Projet industriel de recyclage et de valorisation énergétique
Site Suez à Gueltas
Demande d'autorisation environnementale
Avis des services du SAGE Blavet

Fin 2023, un avis de la Commission Locale de l'Eau du Sage Blavet a été sollicité dans le cadre de l'instruction du dossier.

Le 10 septembre 2024, les services du SAGE ont été consultés sur le dossier complété.

Figure 163 : Localisation des fossés de gestion des eaux de ruissellement interne et externe et drainage des eaux souterraines

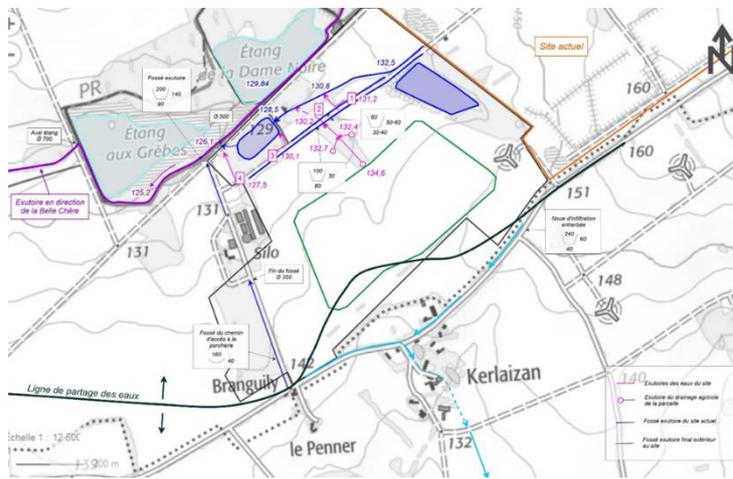
Sur le schéma ci-contre, extrait du dossier, les eaux de ruissellement interne et de drainage semblent être rejetées dans le fossé au nord du chemin d'exploitation. Est-ce bien ce qui est prévu ?

Ce sont ces eaux qui actuellement alimentent la nappe de sub-surface en se déplaçant à une vitesse de 1 à 2 m/an d'après les éléments du dossier. A terme elles seront court-circuitées si rejetées de façon concentrées dans le réseau de fossé figuré sur la carte ci-dessous.

Aucun suivi piézométrique des zones humides potentiellement impactées indirectement par déficit d'alimentation en eau n'est non plus prévu.

- **Le mode de restitution des eaux au milieu soit précisé et intègre un principe de restitution diffuse au milieu. Nous demandons que le projet modifié soit soumis à avis des services de la DDTM/OFB et du SAGE Blavet.**

- **Un suivi piézométrique soit mis en place et que le protocole de suivi soit soumis à avis des services de la DDTM/OFB et du SAGE Blavet.**
- c- Le projet de suppression du plan d'eau pour restaurer une zone humide fait juste l'objet de la présentation d'un principe général (suppression de la buse aval et remodelage du terrain au niveau de celle-ci). Il ne présente pas les éléments détaillés attendus et ne permet donc pas en l'état d'assurer que les enjeux du milieu en place soient appréciés et que l'atteinte des objectifs (restaurer une zone humide fonctionnelle) soit garantie. En l'absence d'information, un doute subsiste sur le fait que la dérogation espèces protégées soit mise en œuvre sur ce site
